গণপ্রজাতন্ত্রী বাংলাদেশ সরকার
শ্রম ও কর্মসংস্থান মন্ত্রণালয়
কলকারখানা ও প্রতিষ্ঠান পরিদর্শন অধিদপ্তর

ক্যাপ পর্যবেক্ষণের তথ্য

কারখানার নাম	আহনান অ্যাপারেলস লিমিটেড
ঠিকানা	M.S. Tower-2, Siddirgonj bus stand, Narayanganj
কারখানার কোড	NRY011
কালার কোড

মূল্যায়নের ধরণ: বৈদ্যুতিক মূল্যায়ন	পর্যবেক্ষণের তারিখ: ২৬-০১-২০২৩
---	---------------------------------------

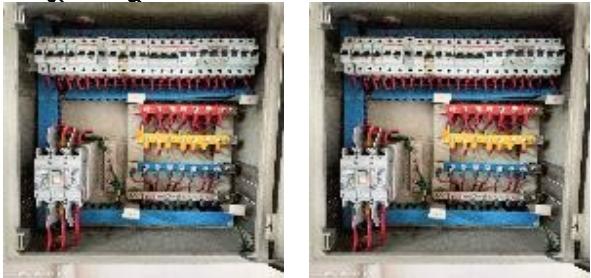
পরিদর্শন পর্যবেক্ষণ	"Distribution board, 4th Floor (including panel door) and metallic cable channels in the building are not connected to the earthing system. "
ক্যাপ আইটেম ক্যাটাগরি

কার্যক্রম	Ensure all distribution boards (including panel door) and metallic cable channels are earthed properly using appropriate type and size of cables and the earthing cables have continuity up to main earth pit.
মুপারিশের তথ্যসূত্র	
কার্যক্রম কার্যক্রম	
অগ্রাধিকার	প্রযোজ্য নথি
চূড়ান্ত সময়সীমা	-
সংশোধিত সময়সীমা	-
অঞ্জগতির অবস্থা	চলচাল
মন্তব্য	8.10.2020- Earthing provided. 28-01-21- Earthing provided in DB door but no earthing for cable channels 31-08-2022 : Earthing provided in DB door only. 26-01-2023: Db and door are connected with earth system, Metal Cable channel and other things are not connected yet.

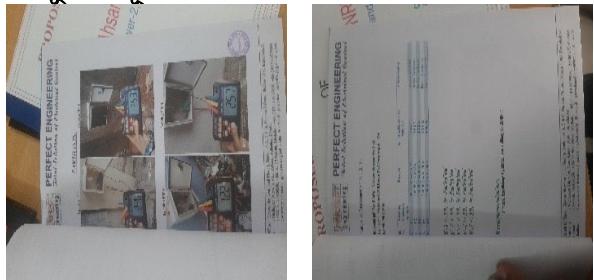
পরিদর্শন পর্যবেক্ষণ	Factory does not have any program and procedure to conduct planned periodical inspections and testing for insulation, earth resistance, thermography and operation test of equipment (such as Generator, Circuit Breaker etc.)
ক্যাপ আইটেম ক্যাটাগরি

কার্যক্রম	Conduct planned periodical inspection and testing (thermography scanning, insulation, earth resistance and operation test etc.) of all electrical equipment to ensure proper operability of the installation and record should be maintained.
সুপারিশের তথ্যসূত্র	
কার্যক্রম কার্যক্রম	
অধ্যাধিকার	প্রযোজ্য লব
চূড়ান্ত সময়সীমা	-
সংশ্লাধিত সময়সীমা	-
অগ্রগতির অবস্থা	চলচাল
মন্তব্য	8.10.2020- No action taken yet. 28-01-21-no action taken yet 31-08-2022 : No action taken yet 26-01-2023: Only Earth test report found.
